CENTRALE EOLICA OFFSHORE "RIMINI" (330 MW)

Procedura 8509

## CENTRALE EOLICA OFFSHORE “RIMINI” (330 MW) ANTISTANTE LA COSTA TRA RIMINI, RICCIONE E CATTOLICA

# Osservazioni

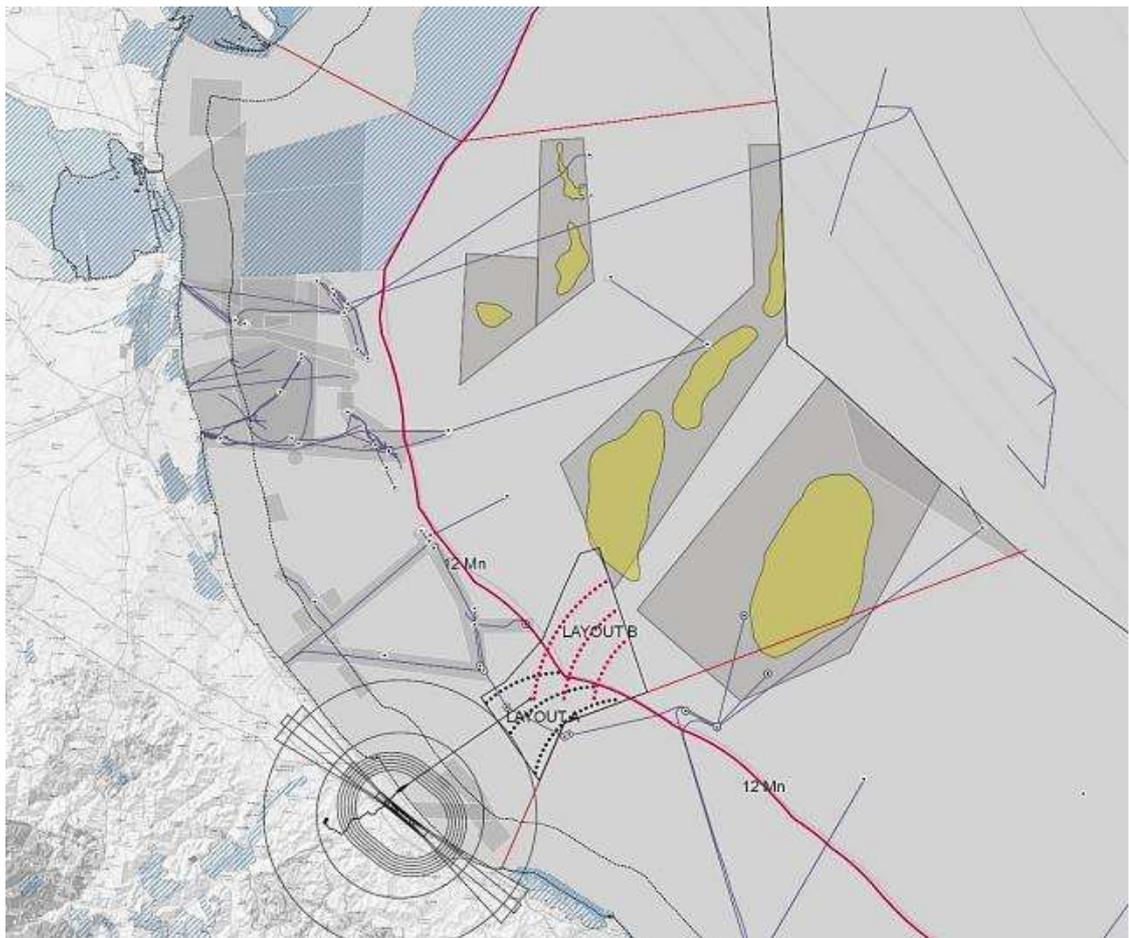
- Il 25 giugno 2020 il Consiglio Comunale di Riccione ha espresso, con larga maggioranza, parere negativo circa la realizzazione dell'opera.
- La stessa Azienda richiedente ha predisposto un progetto alternativo che si estende oltre al limite delle acque territoriali, come da figura sottostante.

Come si nota, il Layout B è situato oltre la linea delle 12 miglia nautiche, pertanto sarebbe possibile spostare l'intero progetto a distanze maggiori dalla costa al fine di renderlo completamente invisibile.

Di volere valutare il ridimensionamento dell'impianto e/o il suo spostamento a distanze dalla costa tali da precluderne la visibilità.
